Modifikation des Schwungrads / Flywheel modification / Modification du volant moteur / Modificación del volante del motor

Art.-Nr. 1882 600 116

Abb./ Fig. 1: Schwungrad / Flywheel / Volant Moteur / Volante del motor

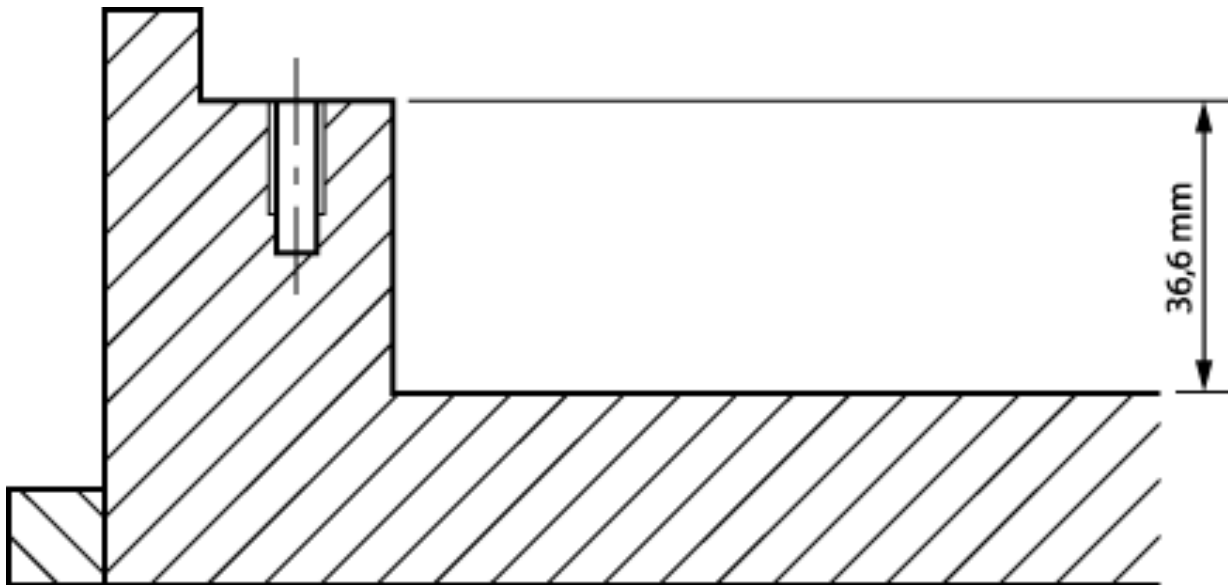
Die innere Vertiefung des Schwungrads muss auf eine Tiefe von 36,6 mm nachgearbeitet werden (Fig.1).

The flywheel's inner recess must be refinished to a depth of 36.6 mm (Fig. 1).

La gorge intérieure du volant moteur doit être modifiée pour obtenir une profondeur de 36,6 mm (Fig.1).

La cavidad interior del volante del motor debe rectificarse para obtener una profundidad de 36,6 mm (Fig.1).
